KUR 設工認(中央管理室の機能移転、火災対応機器・放送設備の設置)に係るコメント回答

令和 4 年 7 月 21 日
京都大学複合原子力科学研究所

令和 4 年 4 月 28 日の審査会合におけるコメント 1 について回答する。

(KUR 申請書)参考図 35 放射線管理施設の信号系統

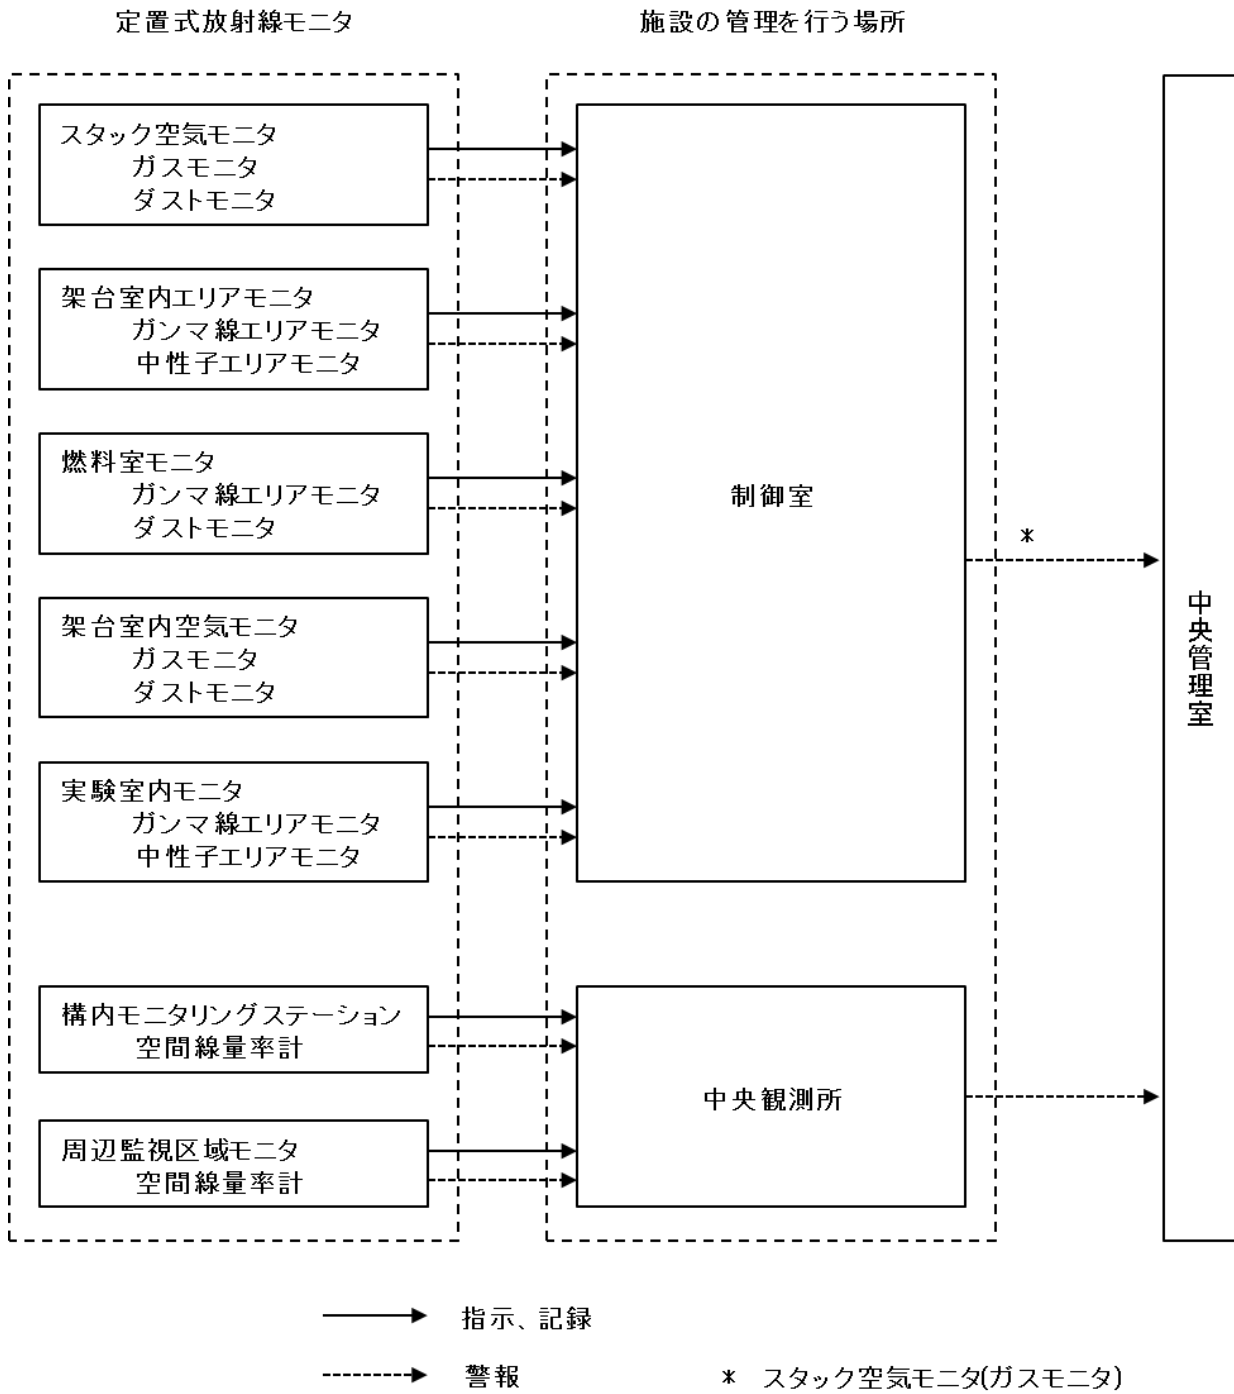
No.	項目	位置付け ①②③④	KUR 申請書、KUCA 申請書の記載に基づく 説明	KUR 申請書、KUCA 申請書の記載
2	(KUR,KUCA) 構内モニタリングステーション (FM1) 及び周辺監視区域モニタ (FM2~5)	(KUR) [警報] ② ③	設置許可基準規則第 39 条 (監視設備) 第 1 項、技術基準規則第 41 条(警報装置) 第 1 項に適合する (添付資料 2(KUR 申請書参考図 35) に示す「構内モニタリングステーション 空間線量率計」及び「周辺監視区域モニタ 空間線量率計」の「施設の管理を行う場所」である中央観測所とともに、中央管理室を当該情報を伝達する必要のある場所と考えている)。	8-8-2(1)1)-1 及び 1)-3 1)-1 構内モニタリングステーション 中央観測所に空間線量率計およびダストモニタを設けて連続測定し、指示、記録する。空間線量率が設定値を超えた場合は中央観測所及び 中央管理室において警報を発生させる 。なお、空間線量率計には非常用電源設備及び無停電電源装置を設ける。 1)-3 周辺監視区域モニタ 敷地周辺 4 箇所に空間線量率計を設けて連続測定し、中央観測所において指示、記録する。空間線量率が設定値を超えた場合は中央観測所及び 中央管理室において警報を発生させる 。なお、空間線量率計には非常用電源設備及び無停電電源装置を設ける。
		(KUCA) [警報] ② ③	設置許可基準規則第 26 条 (監視設備) 第 1 項、技術基準規則第 41 条(警報装置) 第 1 項に適合する (添付資料 2(KUCA 申請書参考図 19) に示す「構内モニタリングステーション 空間線量率計」及び「周辺監視区域モニタ 空間線量率計」の「施設の管理を行う場所」である中央観測所とともに、中央管理室を当該情報を伝達する必要のある場所と考	8-7-2-1 定置式監視装置 (1) 構内モニタリングステーション 中央観測所に空間線量率計を設けて連続測定し、指示、記録する。空間線量率が設定値を超えた場合は中央観測所及び 中央管理室において警報を発生させる 。 (2) 周辺監視区域モニタ 敷地周辺 4 箇所に空間線量率計を設けて連続測定し、中央観測所において指示、記録する。空間線量率が設定値を超えた場

No.	項目	位置付け ①②③④	KUR 申請書、KUCA 申請書の記載に基づく 説明	KUR 申請書、KUCA 申請書の記載
		録] ② ③	項、技術基準規則第 41 条(警報装置)第 1 項に適合する(添付資料 2(KUR 申請書参考図 35)に示す「スタックガスモニタ」の「施設の管理を行う場所」である保健物理室とともに、中央管理室を当該情報を伝達する必要がある場所と考えている)。	スタックガスモニタ、スタックダストモニタ、炉室ガスモニタ、炉室ダストモニタ これらのモニタの測定値のうち、 スタックに関するモニタは保健物理室にて指示、記録し、設定値を超えた場合は警報を発生させるとともに、原子炉制御室及び中央管理室においても重複して警報を発生させる。 また、原子炉室に関するモニタは原子炉制御室にて指示、記録するとともに、設定値を超えた場合は警報を発生させる。なお、 スタックガスモニタの測定値は中央管理室において重複して指示、記録する。
15	(KUR)スタックダストモニタ	(KUR) [警報] ② ③	当該警報は設置許可基準規則第 25 条(放射線からの放射線業務従事者の防護)第 3 項及び第 39 条(監視設備)第 1 項、技術基準規則第 41 条(警報装置)第 1 項に適合する(添付資料 2(KUR 申請書参考図 35)に示す「スタックダストモニタ」の「施設の管理を行う場所」である保健物理室とともに、中央管理室を当該情報を伝達する必要がある場所と考えている)。	
16	(KUR)廃棄物処理棟にある水モニタ、空間線量率計、ダストモニタ	(KUR) [警報] ② ③	当該警報は設置許可基準規則第 25 条(放射線からの放射線業務従事者の防護)第 3 項及び第 39 条(監視設備)第 1 項、技術基準規則第 41 条(警報装置)第 1 項に適合する(添付資料 2(KUR 申請書参考図 35)に示す「廃	8-8-1 屋内管理用の主要な設備の種類 (1)定置式監視装置 1)-6 廃棄物処理棟には次のモニタを設ける。 水モニタ、空間線量率計、ダストモニタ これらのモニタの測定値は廃棄物処理棟玄関ホールにて指
